Parecer Técnico n.º 63/2023 - SEDUH/GAB/CPA-EIV

Assunto: 1ª Análise do Estudo Prévio de Impacto de Vizinhança - EIV, relativo ao empreendimento denominado "setor meirelles"

Trata o presente Parecer Técnico da **3ª análise** do Estudo Prévio de Impacto de Vizinhança - EIV do empreendimento "Setor Meirelles", localizado na Quadra 01, Lote 01 - Setor Meireles – Santa Maria, RA - XIII, Distrito Federal, figurando, entretanto, como **1ª análise pela Comissão Permanente de Análise de EIV - CPA/EIV**.

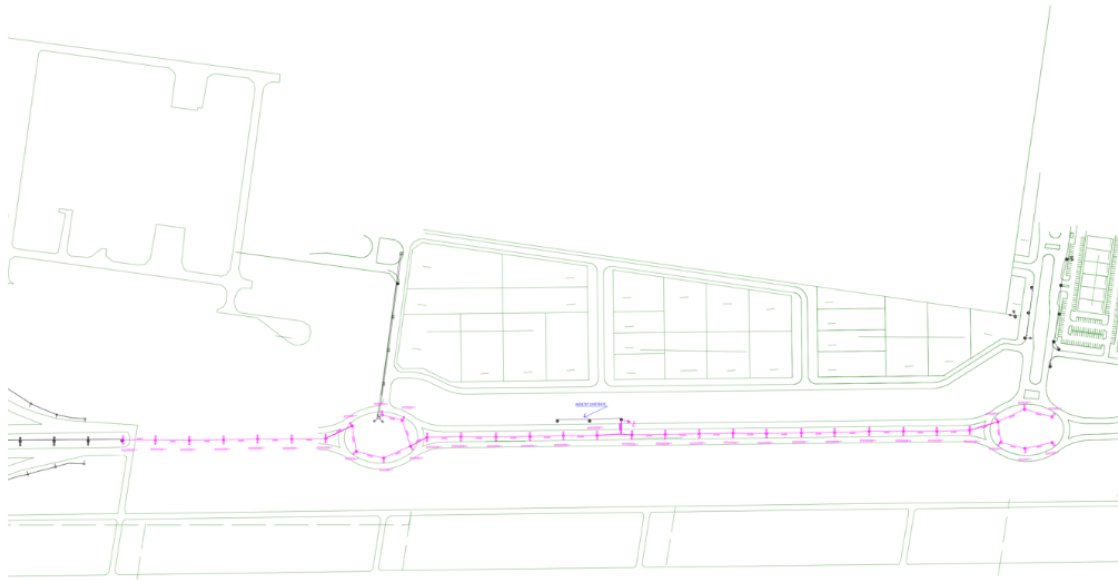
36. Avaliar a pertinência de prover iluminação da seguinte rota próxima ao Polo JK:
